Rapport selon l'art. 47 OAT

Conditions d'approbation – Enquête publique

**Adaptations du Plan d'aménagement local (PAL) suite à son approbation du 24 août
2022 (révision générale – Conditions d'approbation)**

Fig. 50 : Extrait PAZ avant modification

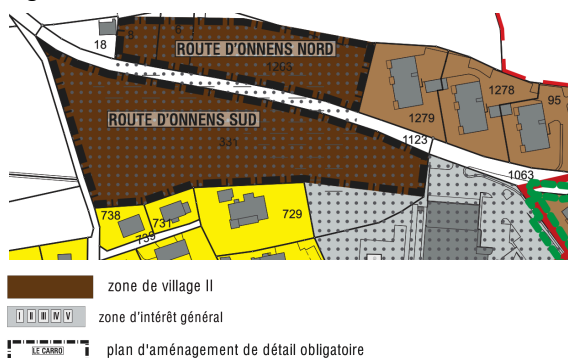
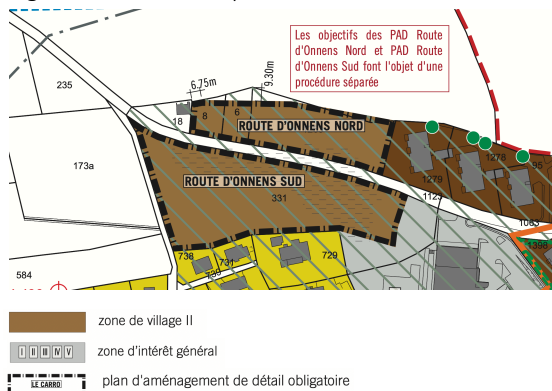
L'emprise du PAD obligatoire « Route d'Onnens Sud » est adaptée en lien avec des réflexions communales concernant l'évolution du périmètre scolaire sis sur l'art. 332 RF. De plus l'affectation de l'art. 331 (partiel) RF est également modifiée en conséquence, soit une partie de la ZV-II est affectée en ZIG.

Fig. 52 : Extrait PAZ avant modification

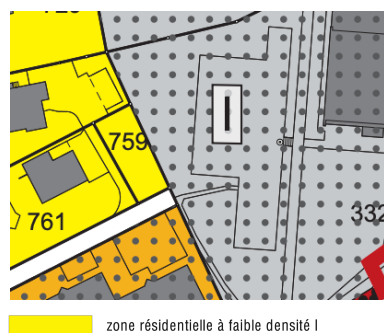
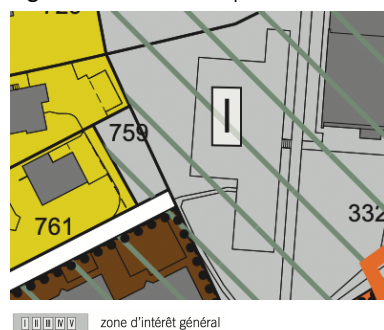
La Commune de Neyruz, propriétaire de l'art. 759 RF, procède à la modification de cette parcelle de ZRFD I à ZIG, secteur I. Ceci en lien avec le périmètre scolaire, en particulier afin de disposer d'espace en vue de réaliser des équipements extérieurs destinés aux élèves du site. La Commune étant propriétaire de cette parcelle, une affectation en zone d'intérêt général est conforme et justifiée.

Fig. 54 : Extrait PAZ avant modification

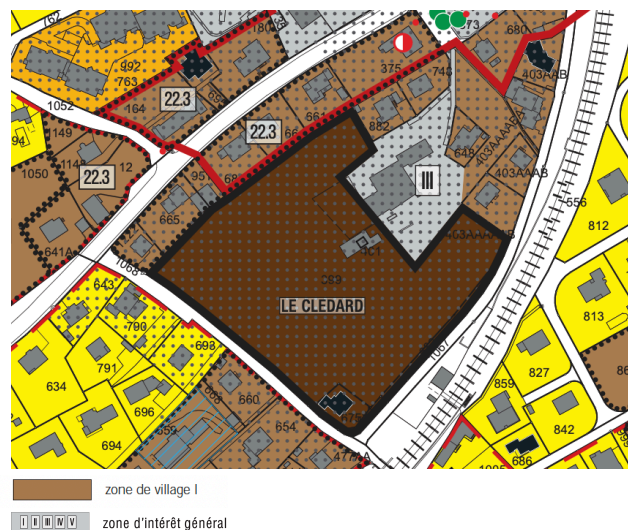
La Commune, propriétaire des art. 399 et 1396 RF, modifie l'affectation des dites parcelles de ZIG à ZV-V (nouvellement créée selon le chap. 3.1.9) et de ZV-I à ZV-V. La ZIG ayant été initialement prévu pour accueillir un projet d'utilité publique de type logement avec encadrement pour personnes âgées, ce besoin n'est aujourd'hui plus nuancé sur le territoire de la Commune de Neyruz. Dès lors, l'affectation des art. 399 et 1396 RF en zone résidentielle et mixte (ZV-V) se justifie, car ces parcelles, libres de construction, se localisent dans un site stratégique intéressant pour y développer du logement (proximité de la gare CFF, centre du village, etc.). De plus et afin d'assurer une cohérence urbanistique dans ce secteur, l'art. 648 RF fait également l'objet d'un changement d'affectation de ZV-I à ZV-V en assurant que les dispositions relatives à la ZV-V (nouvellement créée selon le chap. 3.1.9) assurent le maintien de la situation acquise par le bâtiment se situant sur ladite parcelle.

Fig. 56 : Extrait PAZ avant modification

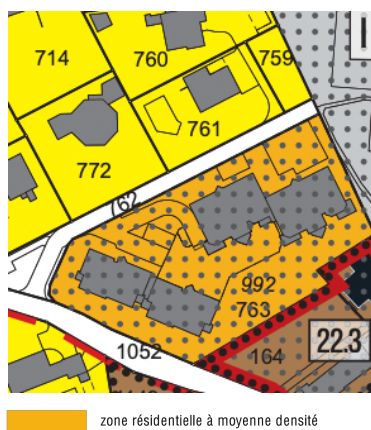
La Commune, propriétaire de l'art. 763 RF qui comprend un droit distinct et permanent en vigueur (DDP 992) au profit de la Société Coopérative d'habitation de la Neyruzienne, modifie l'affectation de ladite parcelle de ZRMD à ZV-I. Ceci afin de pouvoir d'assurer à terme une diversité des usages, notamment des activités de services publics liés à la petite enfance. En effet, ce changement d'affectation s'intègre dans la volonté de la Commune de Neyruz d'autoriser des activités de services publics hors des zones d'intérêt général (cf. chap. 3.2.2).

Fig. 58 : Extrait PAZ avant modification

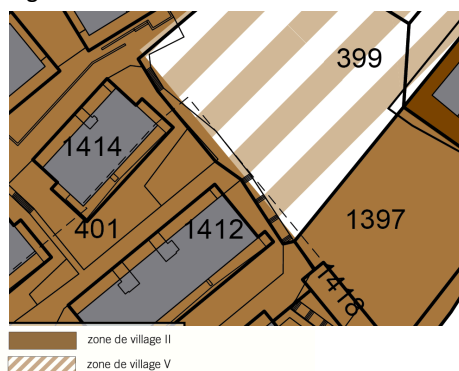
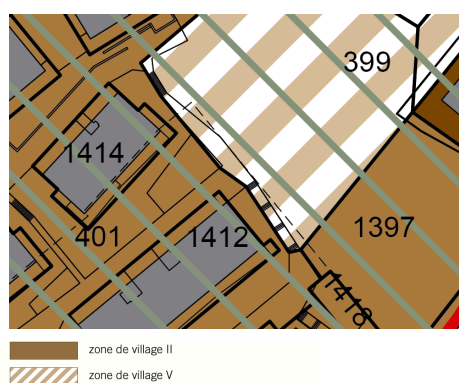
Art. RF	Affectation actuelle	Nouvelle affectation	Surface (m ²)	Remarques
399 (partiel)	Zone village II	Zone village V	114	Délimitation d'une limite de zone cohérente

Fig. 60 : Extrait PAZ avant modification

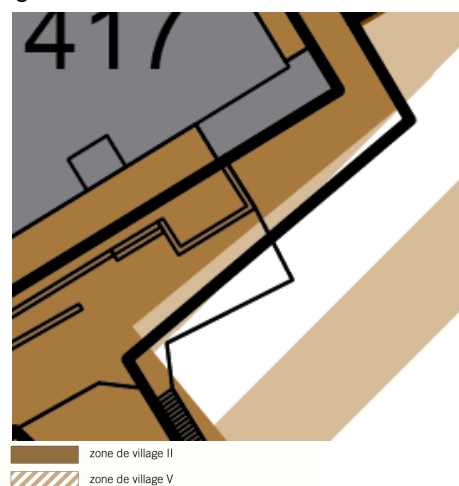
> Un ajustement de 28 m² de ZV-V à ZV-II pour l'art. 401 RF.

Art. RF	Affectation actuelle	Nouvelle affectation	Surface (m ²)	Remarques
401 (partiel)	Zone village V	Zone village II	28	Délimitation d'une limite de zone cohérente

Fig. 62 : Extrait PAZ avant modification

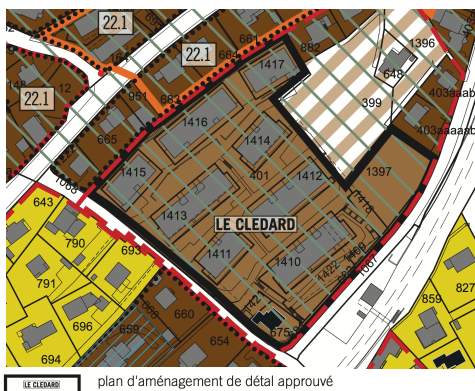
Sur la base des corrections de la limite de la zone à bâtir ci-dessus, le périmètre du Plan d'aménagement de détail (PAD) « Le Clédard », approuvé le 08.02.2017 est également modifié au PAZ afin de correspondre aux délimitations parcellaires. À la suite de coordinations en la matière avec le SeCA (section aménagement local), cet ajustement du périmètre n'est pas considéré comme une véritable modification. Le périmètre du PAD « Le Clédard » dans le dossier homonyme pour être adapté en conséquence lors d'une éventuelle future modification du PAD. Cette correction du périmètre du PAD ne comporte donc aucun impact en termes de droits à bâtir et de légaliser des constructions existantes sises à l'intérieur du périmètre du PAD.
